BOLLETTINO - BULLETIN

TECNICO • TECHNICAL	●	GRUPPO • GROUP	6
RICAMBI • SPARE PARTS	●	NR • NO	40
INFORMAZIONI • INFORMATION		DATA • DATE	05-06

GB **MODELS: Mist blower AT2062**

SUBJECT: Tank mounting - Diaphragm gasket - Tank cap and seal

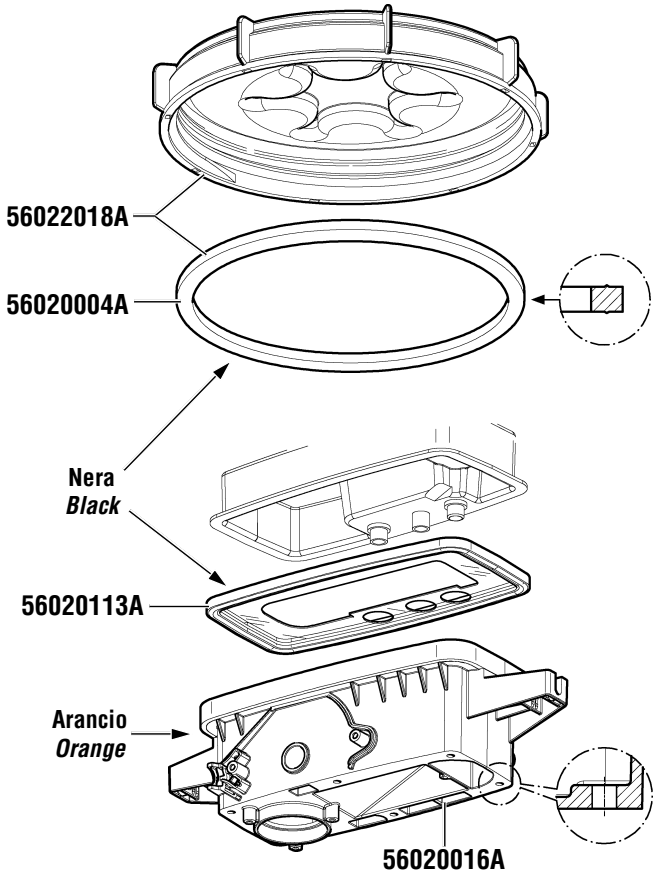
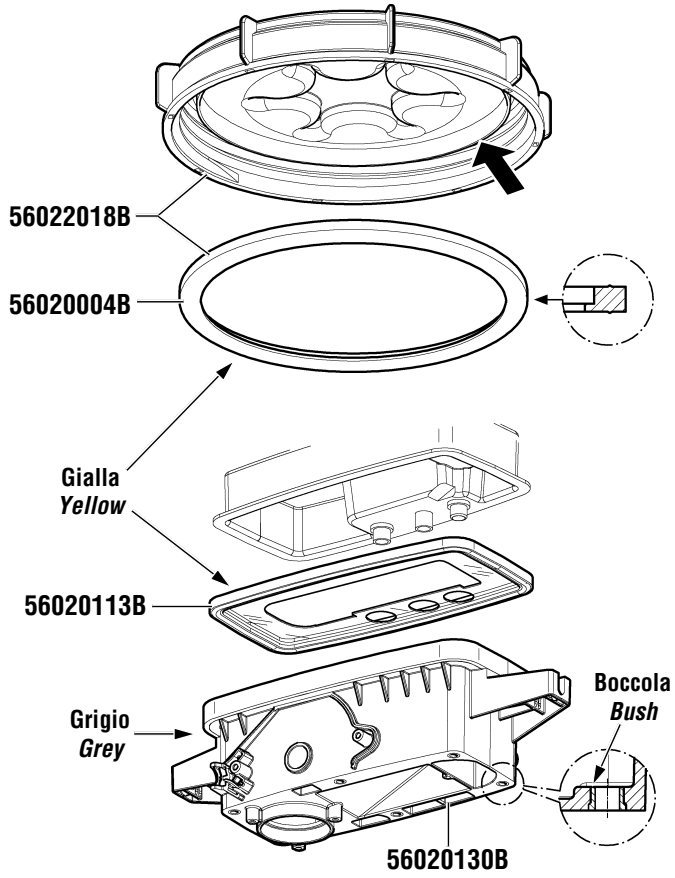
DESCRIPTION: Product improvement. Addition of 6 bushes to tank mounting, positioned to accommodate the fixing bolts. Change of material used for gasket between diaphragm and mounting. Adoption of new shape and material for tank cap seal; geometry of cap modified to accommodate the new seal.

NOTES: The new tank mounting is identifiable by its colour (grey); the new gaskets are translucent yellow.
